COMUNE DI COLLINA D'ORO

Variante di poco conto del Piano regolatore

Zona di Protezione del Monumento (ZPM)

Rapporto di Pianificazione

Figura 6: estratto del piano no. 435-51 della Zona di protezione del monumento, in rosso il confine del mappale no. 96 RFD Gentilino.

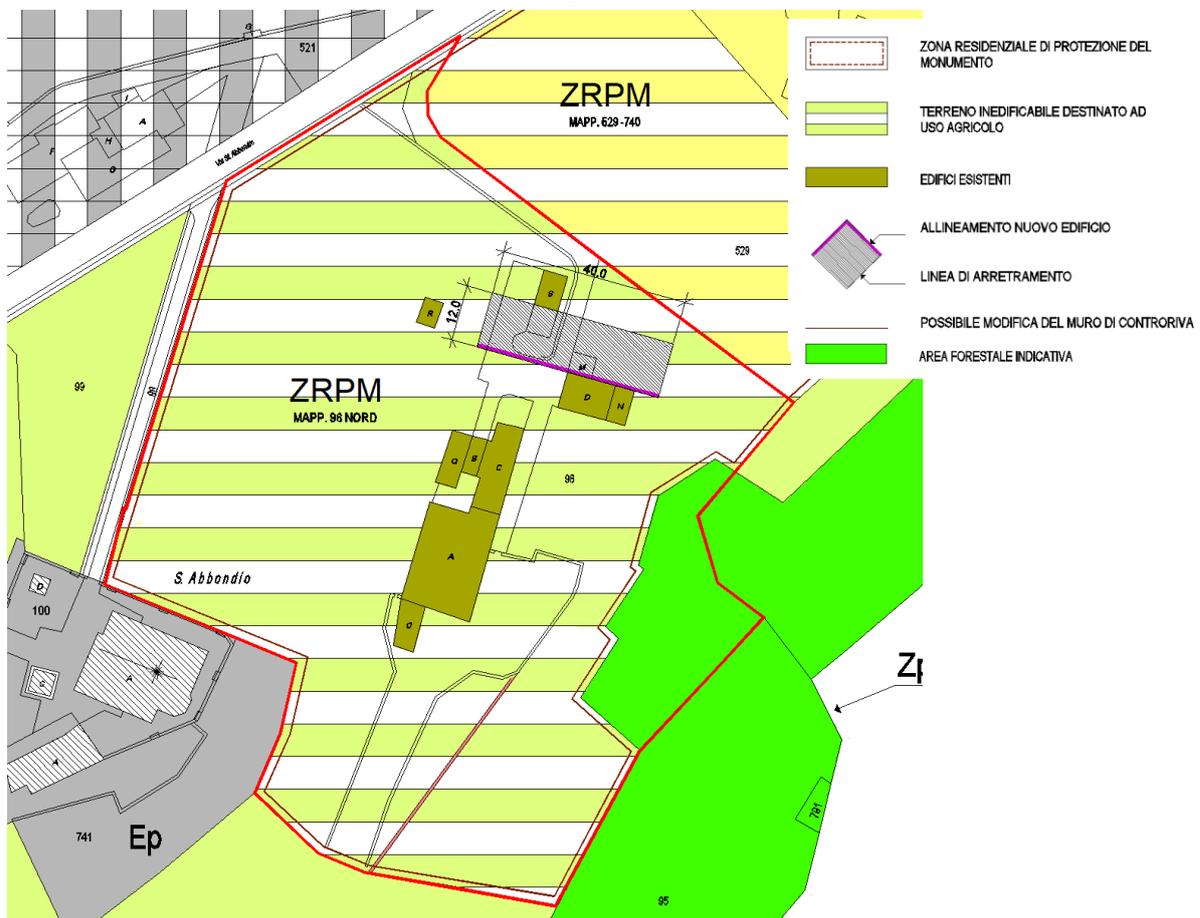
La variante ha quale obiettivo la modifica della possibilità edificatoria concessa dalla Zona di protezione del monumento, sia nella sua localizzazione sia nelle sue dimensioni.

Attraverso la variante di PR si propone l'eliminazione della possibilità edificatoria dove attualmente prevista e una nuova possibilità edificatoria al di sopra dell'edificio 96D, inserendo l'obbligo di allineamento lungo la sua facciata sud al fine di mantenere l'attuale impianto urbanistico caratterizzato da una disposizione dei volumi dettata dal loro precedente utilizzo agricolo.

La modifica dell'attuale stato di diritto della ZPM prevede la riduzione dell'occupazione per l'edificazione della nuova volumetria dagli attuali 480 mq (40 m x 12 m) ai futuri 400 mq (20 m x 20 m). L'altezza massima per il nuovo corpo, a differenza di quanto in vigore, non è univoca ma differenziata come riportato di seguito:

- la parte sud della nuova volumetria potrà svilupparsi su due piani con l'altezza alla gronda massima pari alla quota 396.80 m s.l.m. ossia l'altezza dell'edificio adiacente (edificio sub. C della vecchia mappa)
- la parte a nord potrà invece svilupparsi su un solo piano con l'altezza alla gronda massima pari alla quota di 393.80 m s.l.m.

La variante modifica il Piano grafico no. 435-51 come di seguito riassunto:

- Proposta di un nuovo ingombro volumetrico con vincolo di allineamento e con una divisione tra corpo A e B per la differente altezza massima prevista dall'art. 63 delle NAPR.
- Attribuzione della superficie libera da edificazioni, non più interessata dal nuovo corpo edilizio, alla categoria *Terreno inedificabile destinato ad uso agricolo*.
- Attribuzione del corpo accessorio (posteggio) identificato nella vecchia mappa con il subalterno S (vedi Figura 3) alla categoria *Edificio esistente* con possibilità di manutenzione e la ristrutturazione.
- Attribuzione alla categoria *Nuovo edificio* della superficie limitrofa al corpo accessorio (posteggio) per il suo ampliamento.
